**Miasto Sejny**  
**ul. Józefa Piłsudskiego 25**  
**16-500 Sejny**  
RPG.271.3.1.2023

Na podstawie art. 286 ust. 7 ustawy z dnia 11 września 2019 roku Prawo zamówień publicznych Zamawiający zmienia treść SWZ w postępowaniu prowadzonym w trybie podstawowym bez negocjacji, którego przedmiotem jest realizacja zadania inwestycyjnego pn.: „**Budowa kotłowni o mocy 1,6 MWt oraz ciepłociągu na terenie Miasta Sejny**”.

**Zakres zmian do ZESTAWU NR 1**  
**PYTANIA I ODPOWIEDZI DO POSTĘPOWANIA**

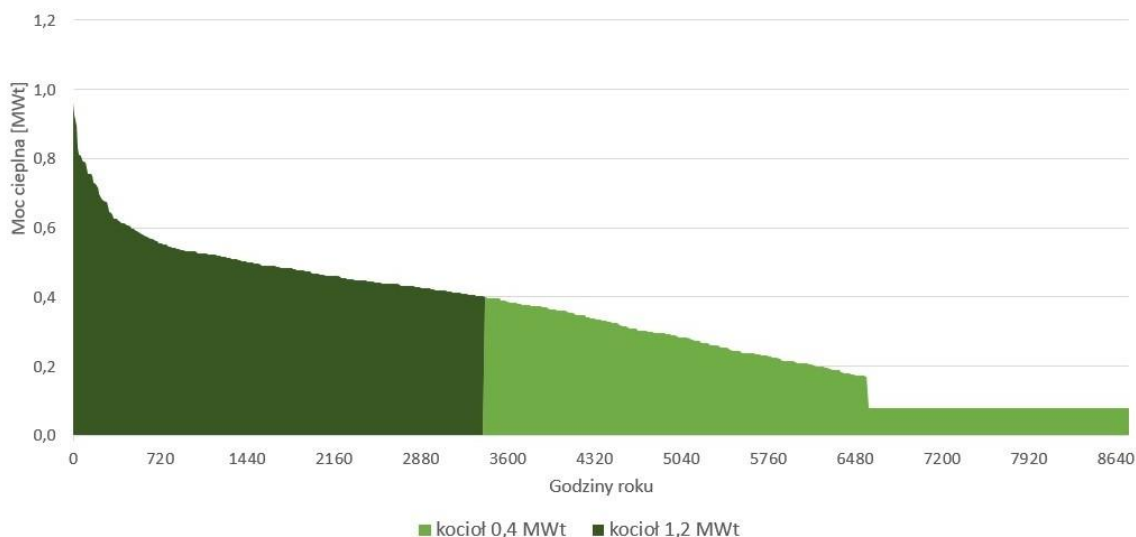
Czy zamawiający zgodzi się na dostarczenie i montaż jednego kotła mocy 1,6MW zamiast dwóch 1,2MW i 0,4MW?

Przy niskim zapotrzebowaniu na ciepło do sieci, ciepło będzie dostarczał kocioł o mniejszej mocy. Pracując przez część dnia przy swoim minimum technicznym kocioł będzie dostarczał wyprodukowaną nadwyżkę ciepła do akumulatora (magazynu energii). Następnie będzie on wyłączany, a ciepło dostarczane będzie do odbiorców z magazynu energii. Kiedy zapotrzebowanie przekroczy moc nominalną mniejszego kotła o mocy 0,4 MWt wyłączy się on, a w jego miejsce zacznie pracować kocioł o mocy 1,2 MWt. Przyjęto, że kotły biomasowe będą pracowały przy możliwie wysokim obciążeniu, co najmniej 40% i pozwolą pokryć zapotrzebowanie na moc według poniższego prognozowanego / szacowanego wykresu uporządkowanego rocznej produkcji ciepła.

Czy zamawiający zgodzi się na dostarczenie i montaż jednego kotła mocy 1,6MW zamiast dwóch 1,2MW i 0,4MW?

Zamawiający nie godzi się na dostarczanie i montaż jednego kotła o mocy 1,6 MW.

Zamawiający wycofuje swoją zgodę w związku z faktem, że nie widzi realnej, jednoczesnej, obiektywnej możliwości porównania i oceny ofert z jednym kotłem i dwoma. Rozwiązanie z jednym kotłem nie jest zgodne z pierwotnymi założeniami Zamawiającego i dużą zmiennością zapotrzebowania na ciepło w ciągu roku.
